工程指示編號：EI / 1358 / 19

工程名稱：觀塘裕民坊

工程項目：佛沙轉後裝 計算用鋁料 BM (T1 E 38-50/F) 12 隻

有關：T1 FLAT E 主人房浴室 Façade 鋁窗移了位，碰 Glass Cladding 收口鋁板料有相撞事項

TYPICAL FLOOR PLAN AT TOWER 1

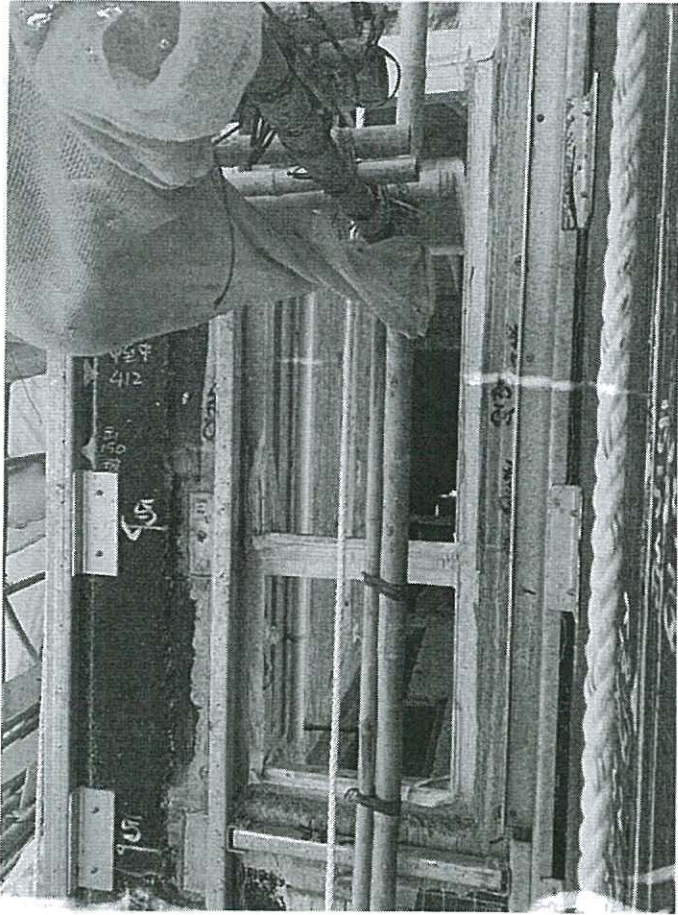
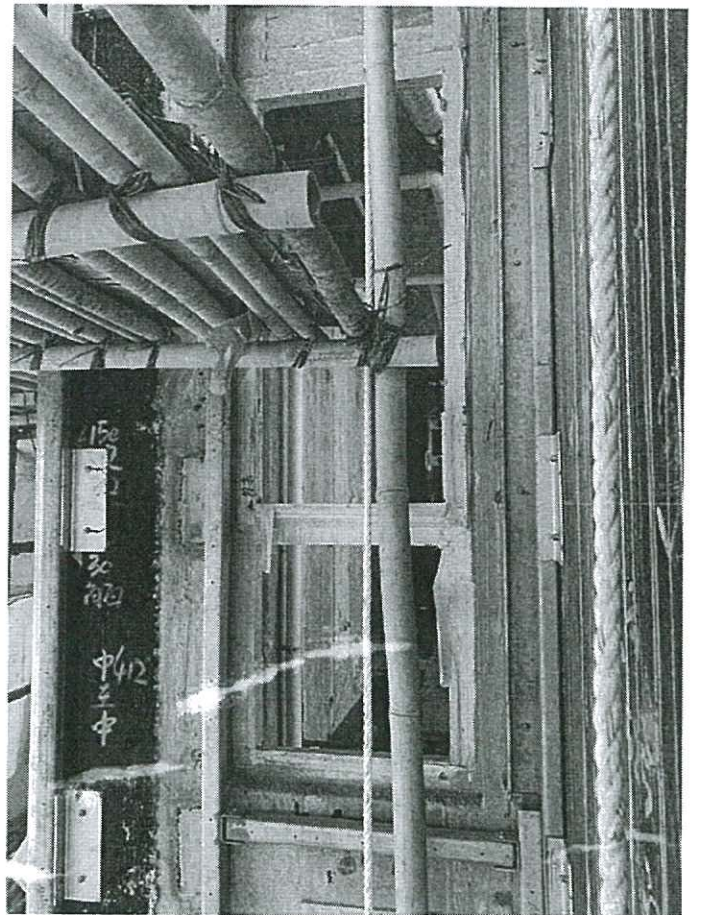
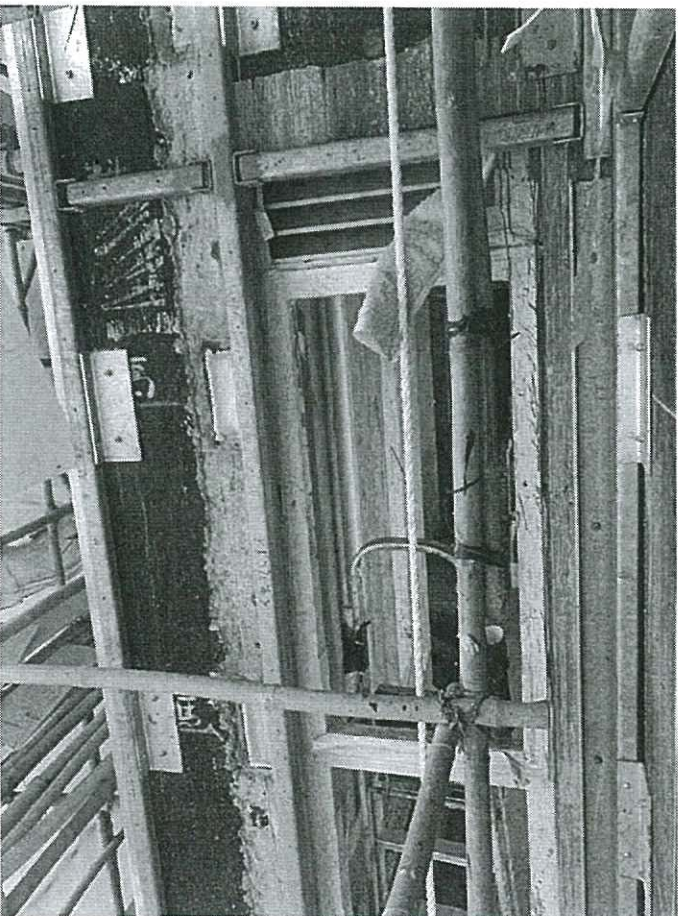
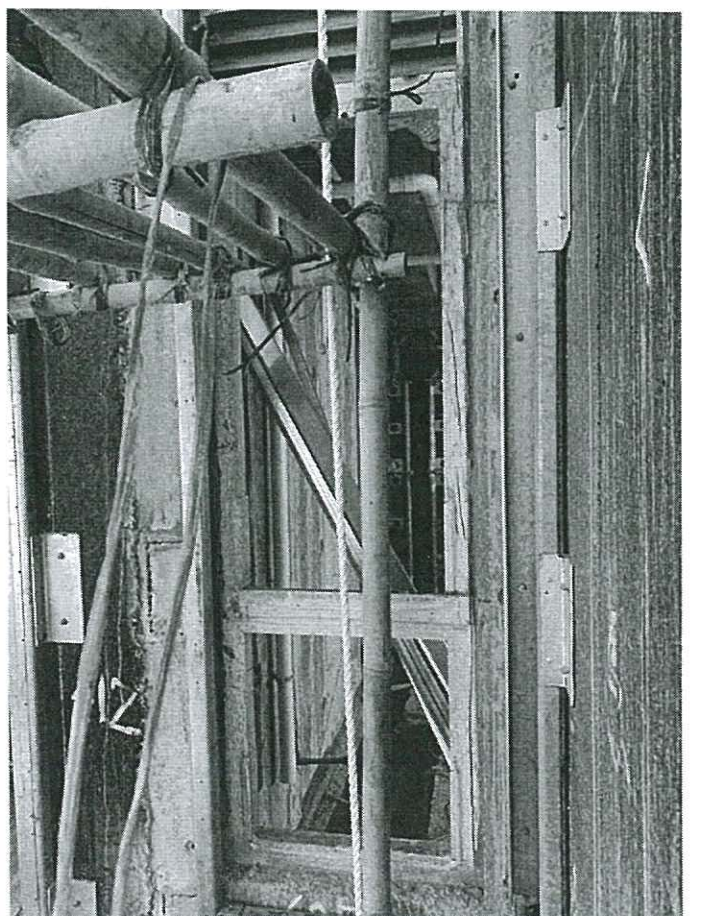
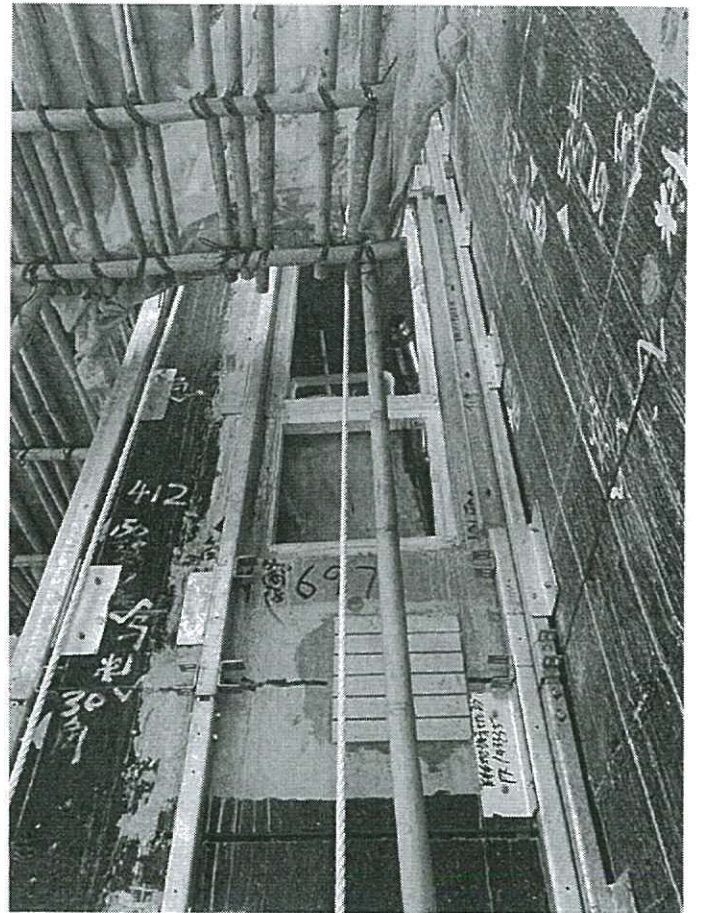
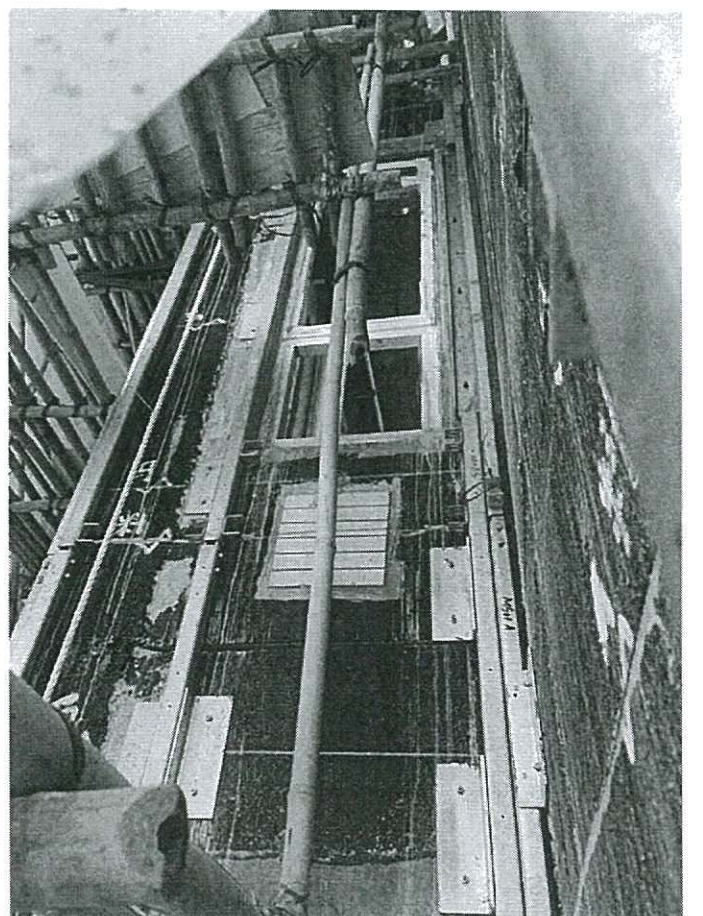
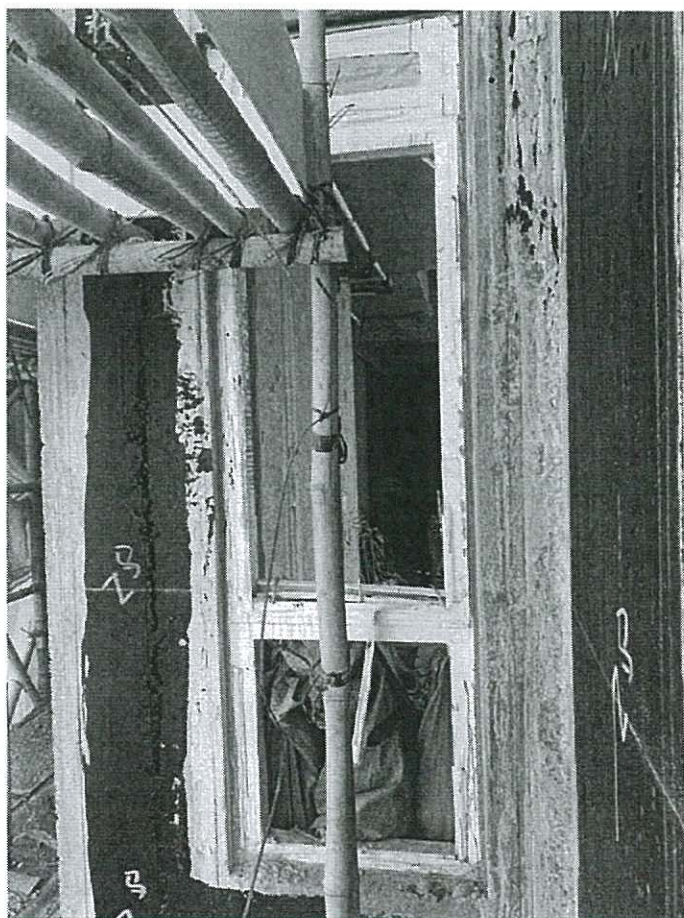
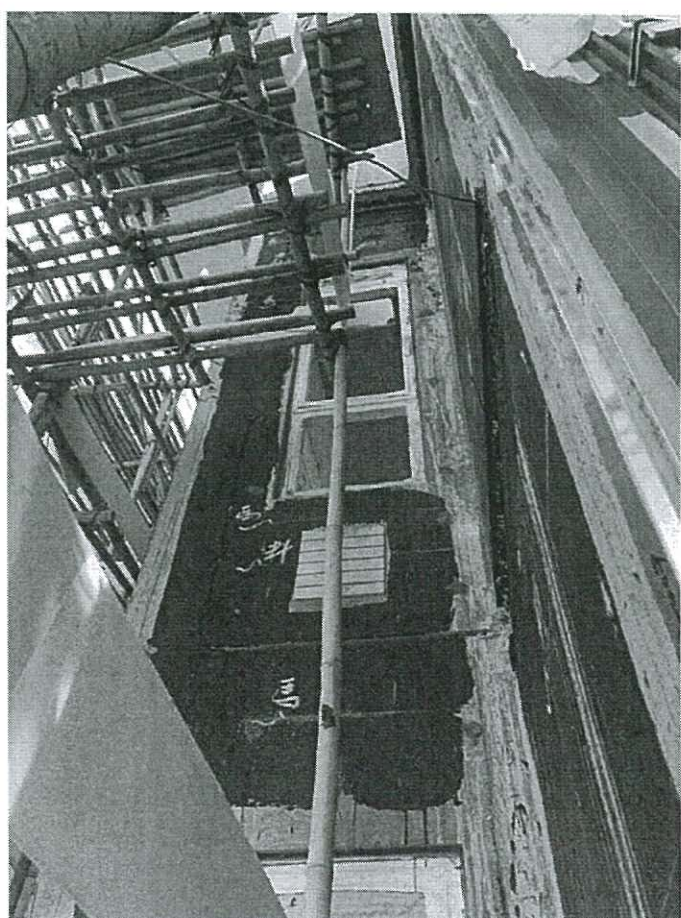
由 38/F~50/F 共有12幅 Façade窗有偏差，與 Glass Cladding 碰口收口有相撞，引致開不到生窗玉。
